**Notat****Norrdjurs Kommune  
Brandgennemgang af  
Plejecenter Farsøhthus  
Brandteknisk notet**

Projekt nr.: 10403629  
Dokument nr.: 1230697081

Nærværende notat er udarbejdet for Norrdjurs Kommune med henblik på undersøgelse af niveauet af brandsikkerheden på plejecenter Farsøhthus, herunder hvorvidt aktuelle forhold tilsvarende lovgivningen, og det grundlag og oplysninger hvorpå der er givet tilladelse til bygningerne.

# Angivelser fra byggesag 1991 - Bygning 4 - Niveau 0

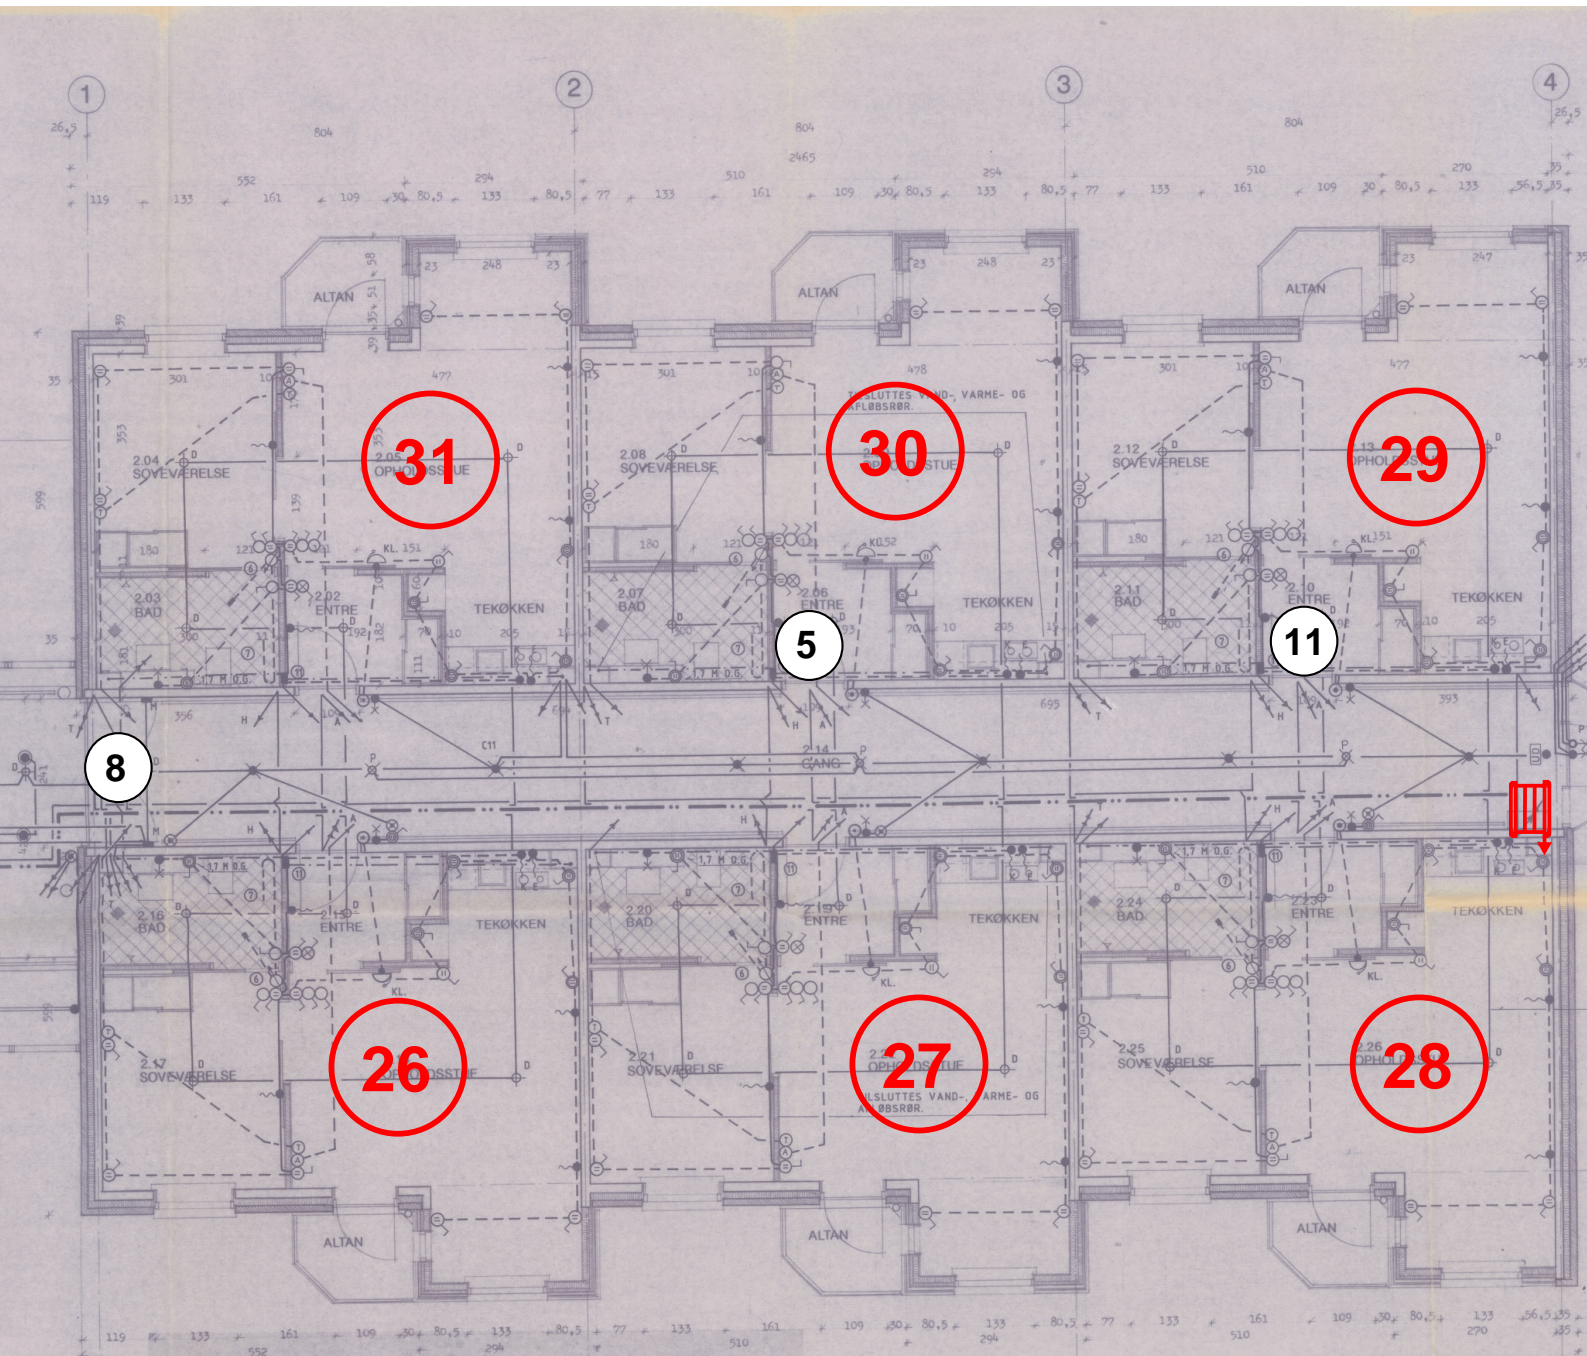
I mellem bygning 3 og 4 er der placeret et trappetårn (flugtvejstrappe). På niveau 1 og 2 er dette trappetårn adskilt mod soverumsafsnittet med en dobbelt ståldør (BS60 dobbeltdør). Trapperummet er i niveau 0 i åben forbindelse med bygning 3 samt et mindre motionsrum og kun adskilt med delvis uklassificeret glas. Herved er motionsrummet ikke brandmæssigt adskilt fra trapperummet.

[BR 82, 1982], 6.5.1, stk. 3 beskriver, at flugtvejstrapper ikke må indrettes til andet en trafik og kap. 6.5.3, stk. 2 beskriver, at trapperum skal udføres som selvstændige brandsektioner.

Trapperummet lever derfor ikke op til reglerne i [BR 82, 1982] angående flugtvejstrapper.

Det anbefales derfor, at trapperummet udføres som en selvstændig brandsektion ved at adskille bygning 3 og motionsrum i niveau 0 med mindst bygningsdel EI 60 A2,s1-d0 [BS-bygningsdel 60].

# Anger fra byggesag 1997 - Bygning 5 - Niveau 1

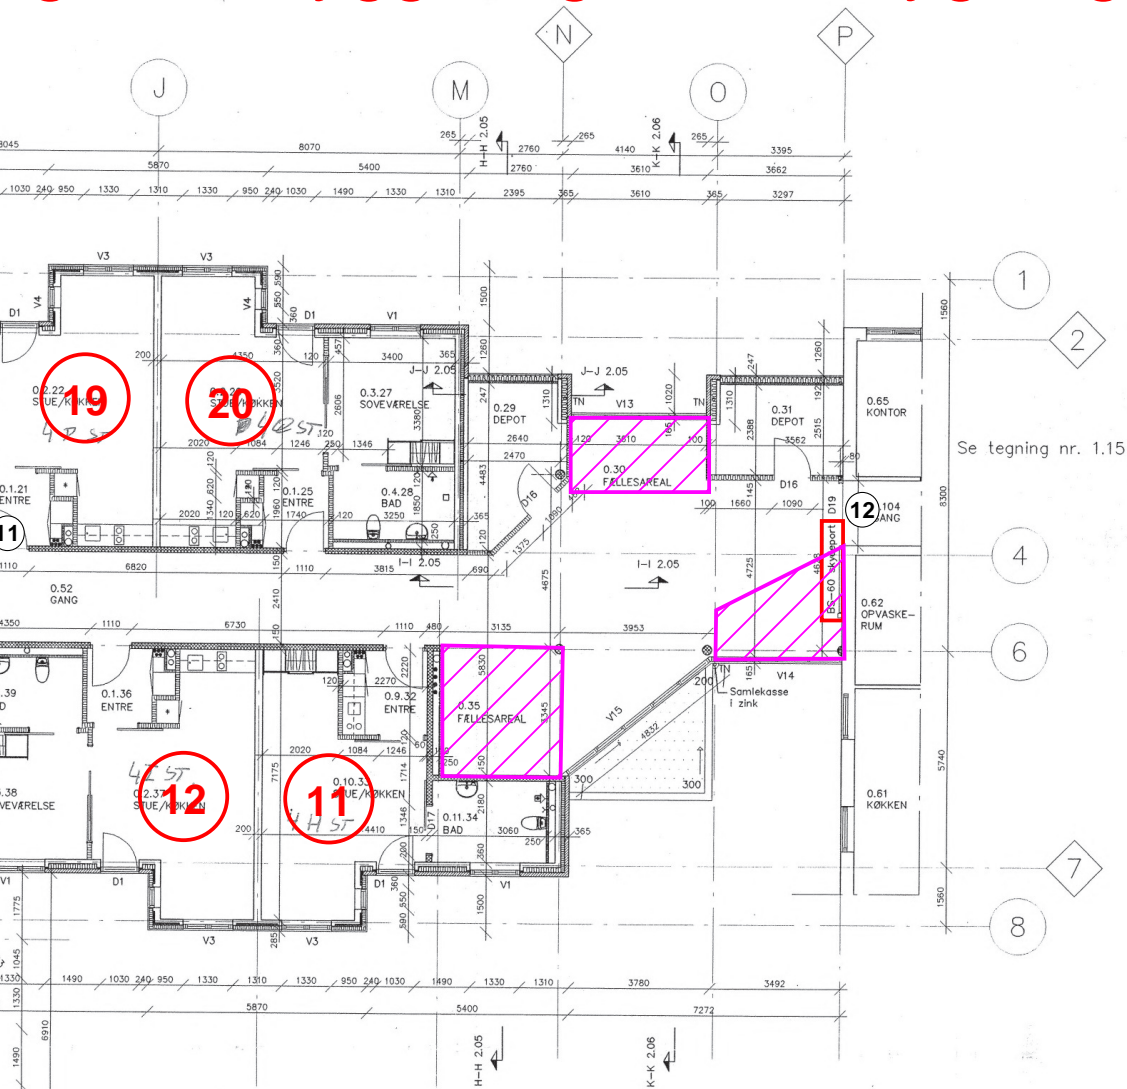
Samme problematik findes på niveau 1 i bygning 5 (beboerrum 11, 12, 19 og 20). Her skyldes det dog at brandskydeporten mod bygning 2, ikke er udført med en gående dør. Det fremgår af [BR 95, 1995], kap. 6.5.5, stk. 4, at skydedøre ikke medregnes som flugtveje. Derved har beboerrummene 11, 12, 19 og 20 kun flugtvej i en retning.

Dette kan eksempelvis løses ved at etablere en brandskydeport med en gående dør.
